WD.4031.117.2022.MD

W odpowiedzi na wniosek z dnia 12.10.2022 r. (data wpływu o tut. Zarządu 12.10.2022 r.) – złożony przez pełnomocnika Gminy Olszanka, tj. Pana Przemysława Dłubałę przedstawiciela firmy DROG-PLAN - dotyczący przebudowy drogi wewnętrznej na dz. nr 617 w m. **Czeska Wieś** w zakresie sąsiedztwa z pasem drogowym drogi wojewódzkiej **nr 458** (Obórki - Lewin Brzeski - Skorogoszcz – Popielów) na dz. nr 601, Zarząd Dróg Wojewódzkich w Opolu informuje, że uzgadniamy miejsce styku projektowanej drogi gminnej wewnętrznej z pasem drogowym drogi wojewódzkiej - zgodnie z art. 35 ust 3 ustawy o drogach publicznych.

INWESTOR		GMINA OLSZANKA Olszanka 16, 49-332 OLSZANKA			
JEDNOSTKA PROJEKTOWA		DROG - PLAN Przemysław Dłubala ul. Styki 5/2, 49-200 GRODKÓW			
TEMAT		„Przebudowa drogi wewnętrznej w Czeskiej Wsi”			
Nazwa rys.		PROJEKT ZAGOSPODAROWANIA TERENU			
drogowa	Branża	Zespół projektowy	Nr uprawnień	Podpis	
	Projektant	mgr inż. Przemysław Dłubala	OPL/0862/POOD/12		
	Sprawdzający				
	Projektant				
	Sprawdzający				
	Projektant				
	Sprawdzający				
FAZA		SKALA	BRANŻA	DATA	NR RYS.
DT		1:500	DROGI	09.2022	2.1

dotyczy : potwierdzenia uzbrojenia terenu dla potrzeb przebudowy

Załącznik Nr 2
do decyzji / postanowienia / pisma
Nr. WD.4031.117.2022.MD
z dnia 14.11.2022.

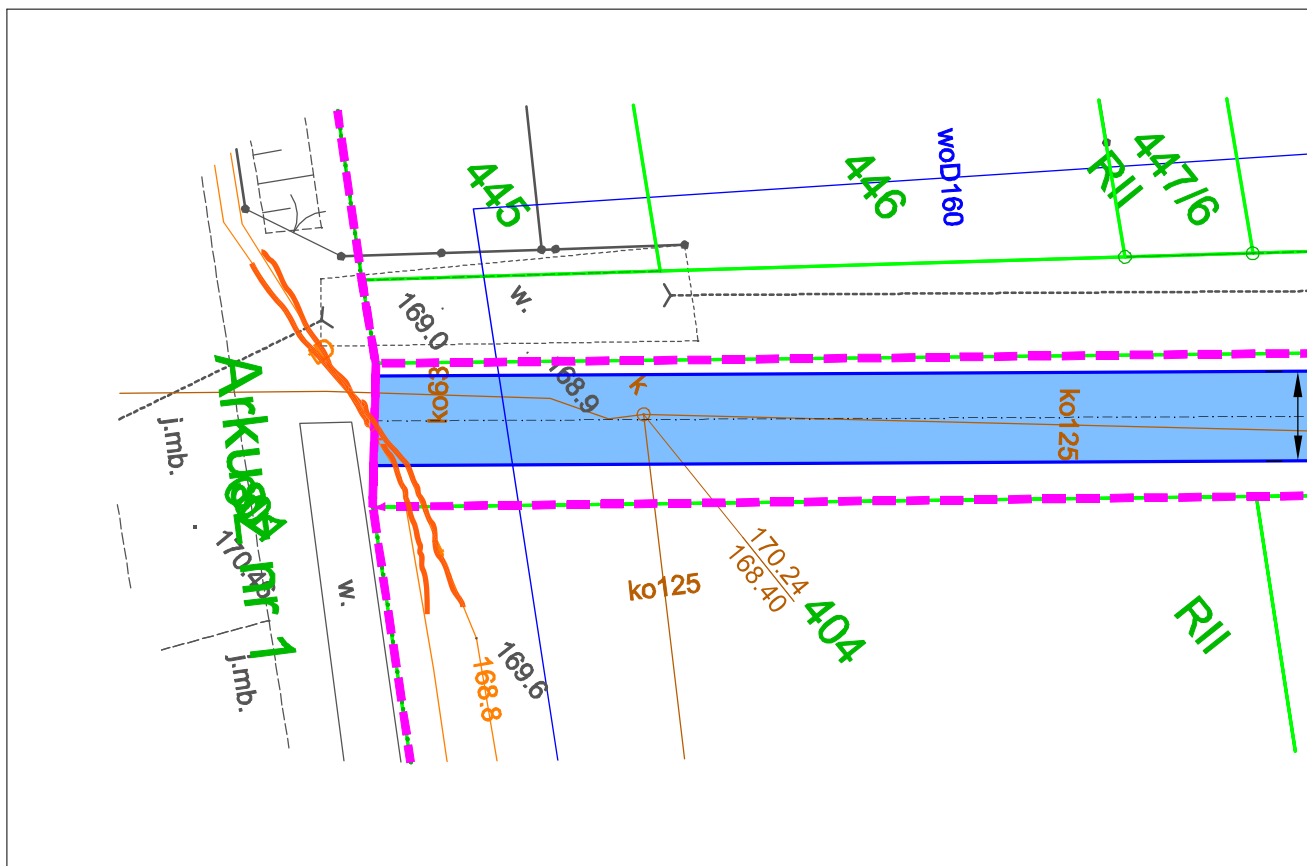
W miejscu styku należy:

- zachować rzędne niwelety jezdni istniejącej na jezdni projektowanej,
- zachować spadki poprzeczne jezdni istniejącej na jezdni projektowanej
- niweletę drogi projektowanej zaprojektować w sposób uniemożliwiający spływ wody opadowej z drogi gminnej wewnętrznej na pas drogi wojewódzkiej.

Istniejący zjazd nie spełnia zarówno warunków technicznych jak i warunków bezpieczeństwa ruchu jakim powinny odpowiadać zjazdy, zatem Inwestor, w ramach przebudowy drogi gminnej, winien za zgodą tut. Zarządu, przedmiotowy zjazd przebudować.
